Construction de l'autoroute 30
de Sainte-Catherine à l'autoroute 15
par le ministère des Transports

**Position intermunicipale pour l'aménagement du prolongement
de l'autoroute 30**

Rapport final

15 février 2000

FEUILLET #4

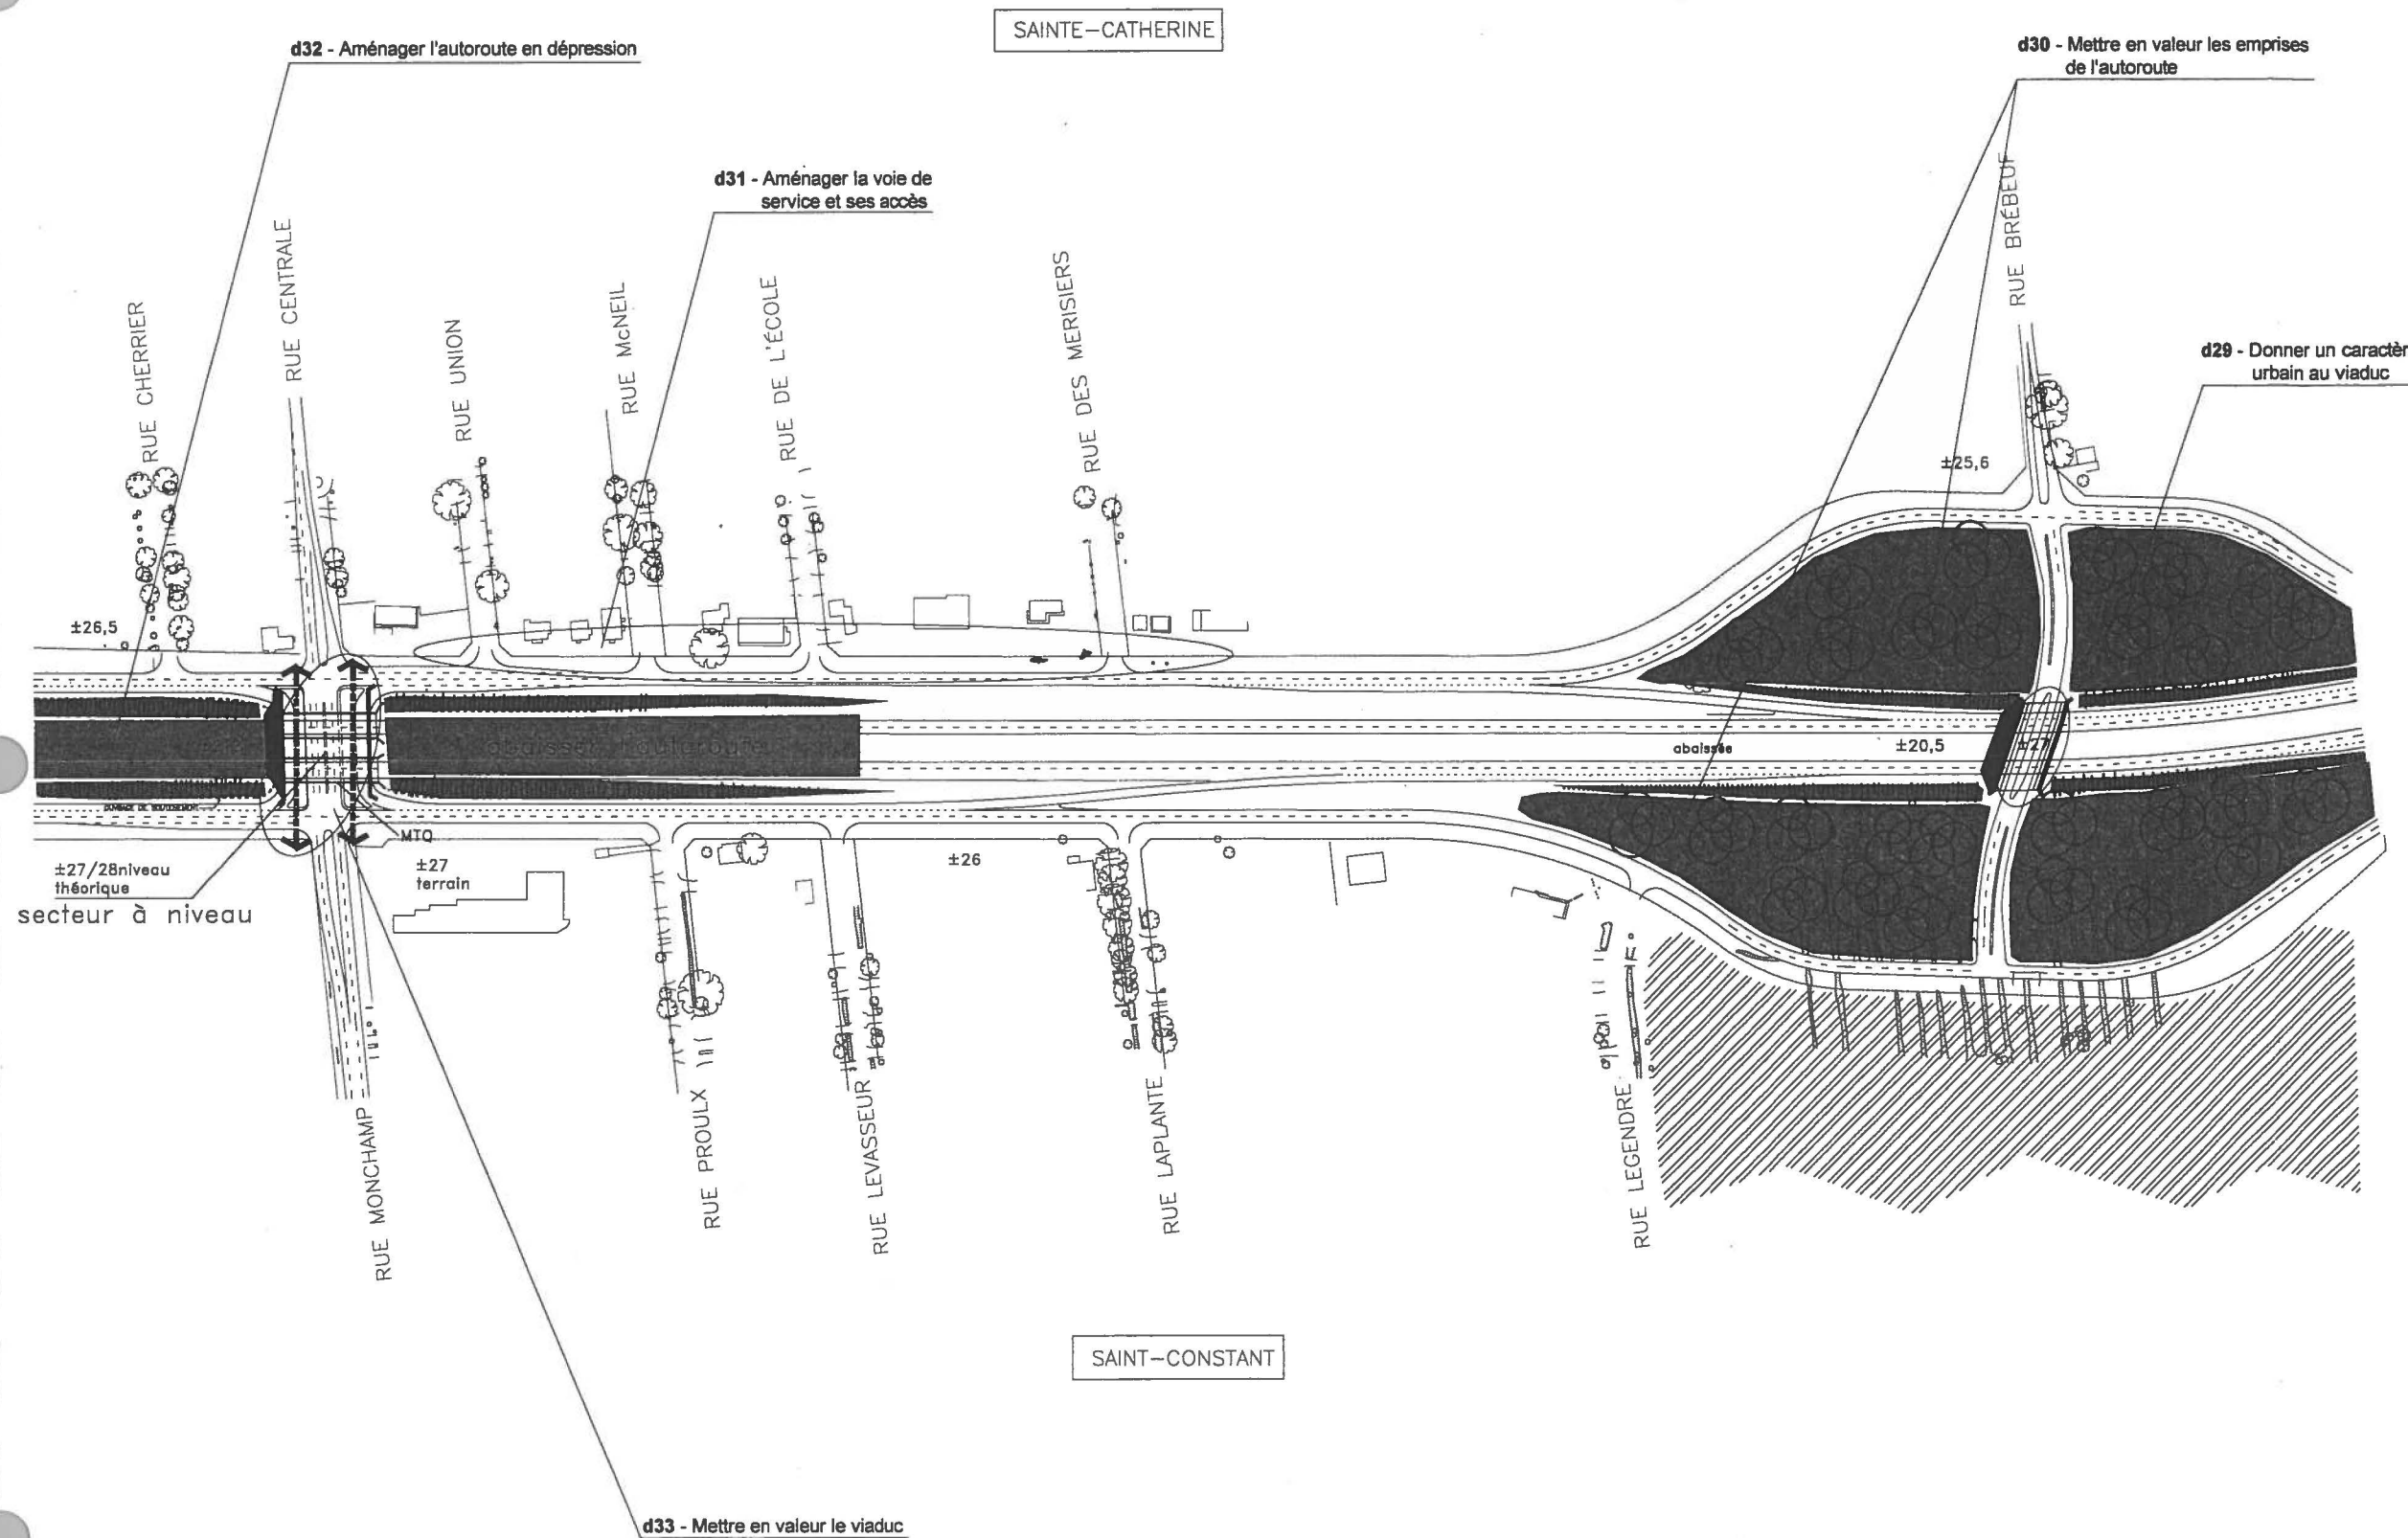
a) **Donner un caractère urbain au viaduc (d29)**

b) **Mettre en valeur les emprises de l'autoroute (d30)**

a) **Aménager la voie de service et ces accès (d31)**

b) **Aménager l'autoroute en dépression (d32)**

c) Mettre en valeur le viaduc (d33)

FEUILLET #5

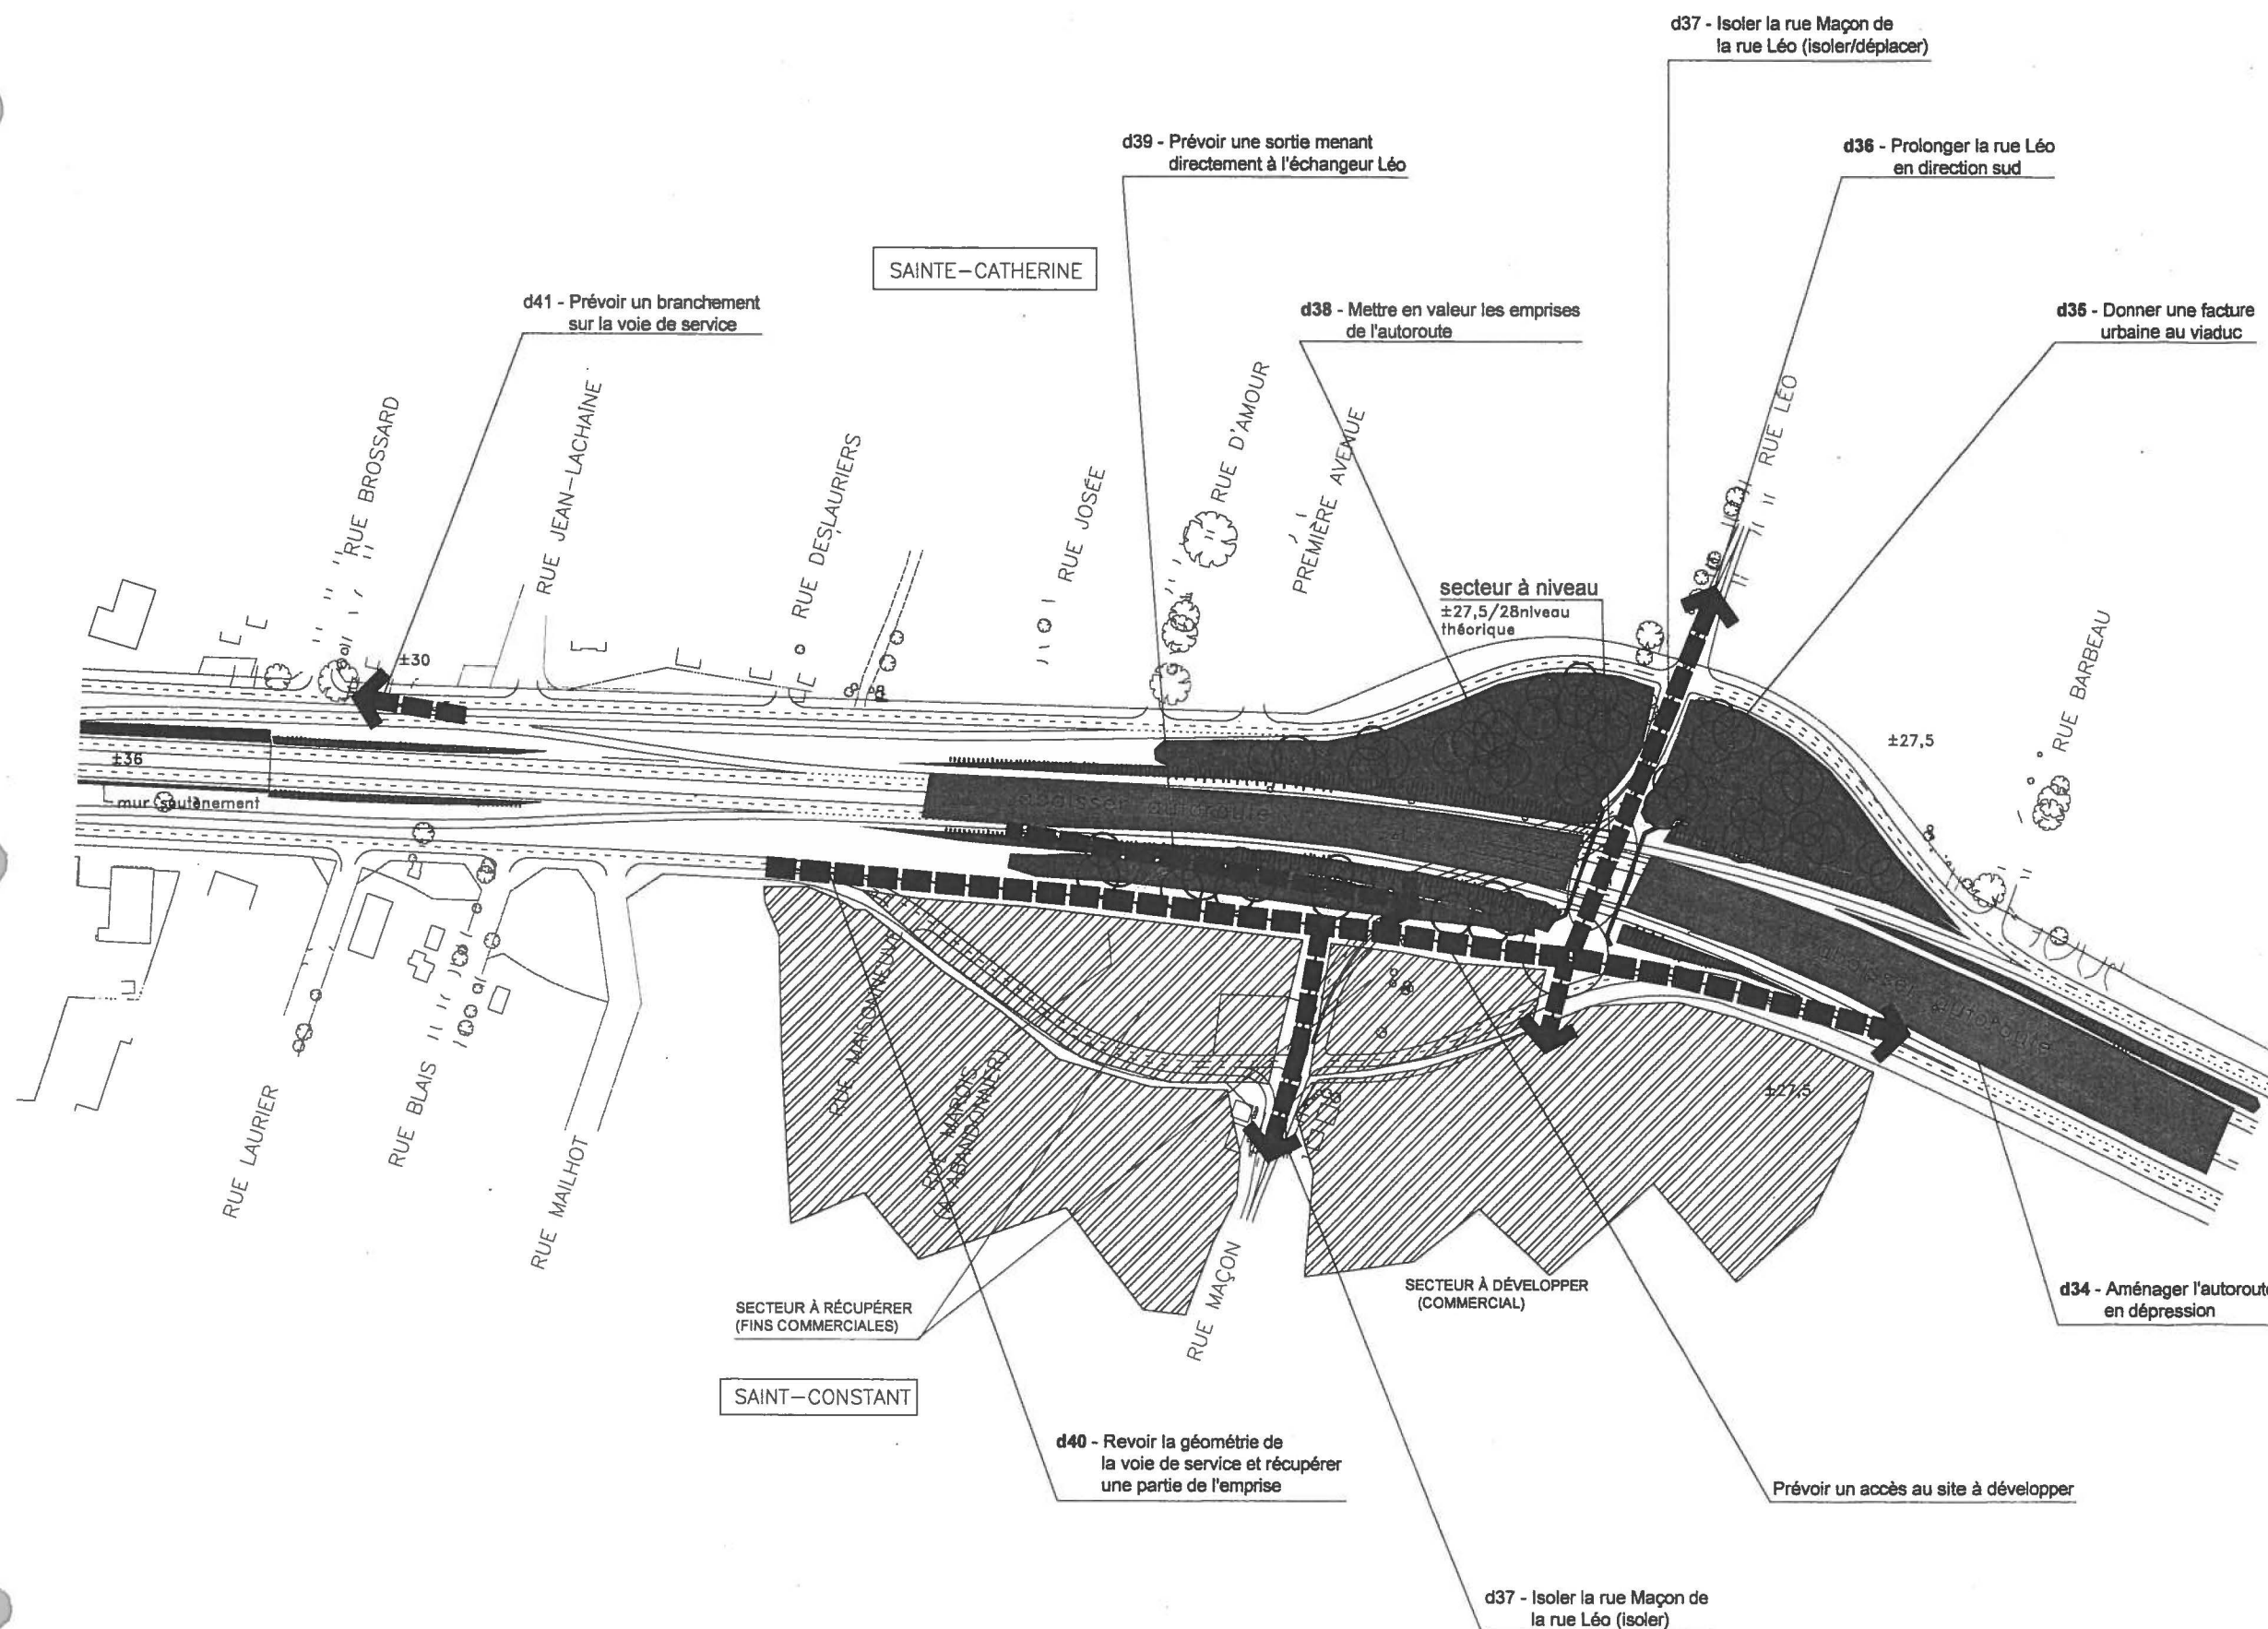
a) **Aménager l'autoroute en dépression (d34)**

b) **Donner une facture urbaine au viaduc (d35)**

c) **Prolonger la rue Léo en direction sud (d36)**

d) **Isoler la rue Maçon de la rue Léo (d37)**

e) Mettre en valeur les emprises de l'autoroute (d38)

f) Prévoir une sortie menant directement à l'échangeur Léo (d39)

g) Revoir la géométrie de la voie de service et récupérer une partie de l'emprise (d40)

a) Prévoir un branchement sur la voie de service (d41)
